新規交換部品 WD3125 突合せ錠

対応可能なメンテ対象部品

① WD411 突合せ錠 旧秀峰縦格子引分け

突合せ框 (右)
突合せ側切欠け

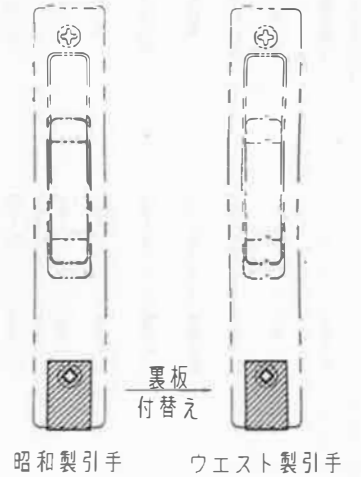
1. 昭和製突合せ錠の引手部分を取外し後、錠ケース部分を取外します。
(但し、シリンダーカラーは取外せません。)
2. 右図の斜線部を加工追加します。
(上部へ1mm削ります。)
